# PROTOKOLL ÜBER DIE ÖFFENTLICHE 37. SITZUNG DES BAU- PLANUNGS- UND UMWELTAUSSCHUSSES DER STADT GARCHING B. MÜNCHEN AM 15.05.2023

**TOP 4      Bebauungsplan Nr. 175 "Wohnen am Bürgerpark"; Würdigung der i. R. d. Auslegung nach §§ 3 Abs. 1 und 4 Abs. 1 BauGB eingegangenen Stellungnahmen und Freigabe für das weitere Verfahren**

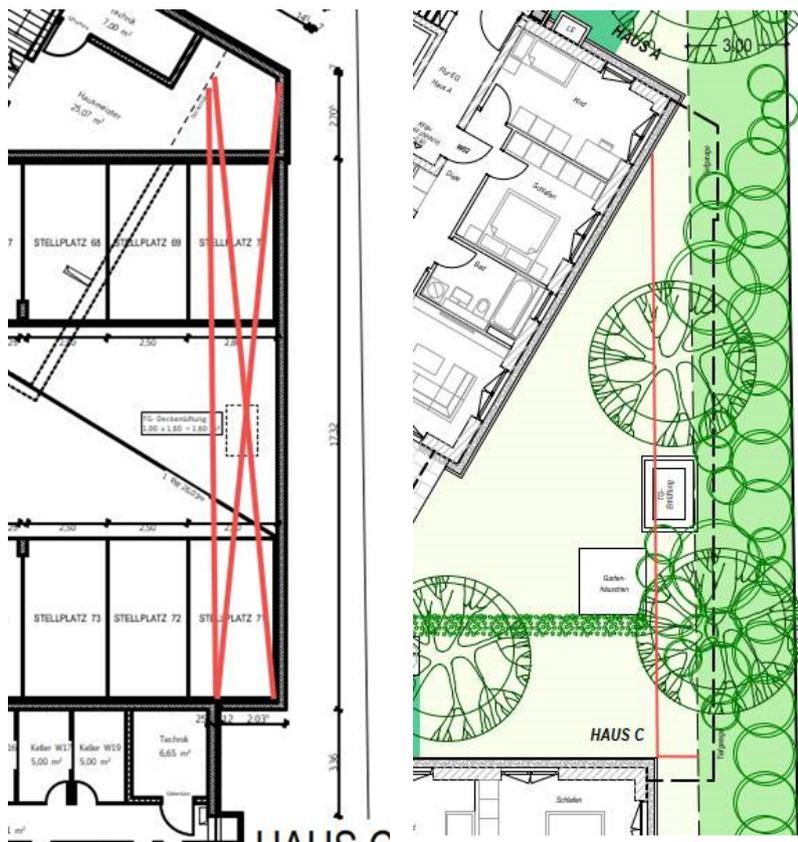
Zu Planzeichen 4.1 und 4.2.

Nachdem auch erhaltenswerte Bäume gefällt worden sind, ist die Planung, insbesondere die Lage der Tiefgaragenzufahrt, angepasst worden. Diese befindet sich nun im südöstlichen Bereich an der Grundstücksgrenze. Die Eingrünung der südlichen Grundstücksgrenze zum Bürgerpark ist insoweit eingeschränkt, als dass in der Zufahrt zum Bohrplatz TH2 die Haupt-Geothermie-Leitungen verlegt sind. Diese befindet sich in ca. 5 m Abstand zur südlichen Grundstücksgrenze. Die Eingrünung muss daher zwingend auf dem Vorhabengrundstück erfolgen. Da die Eingrünung nicht in der geforderten Breite im Süden erfolgen kann, wird zur Kompensation die Tiefgaragenrampe eingegrünt und das Dach bepflanzt.

Beschluss: Die Stellungnahme wird zur Kenntnis genommen. Es werden keine im Gutachten als erhaltenswerte Bäume eingestuft sind, erhalten.
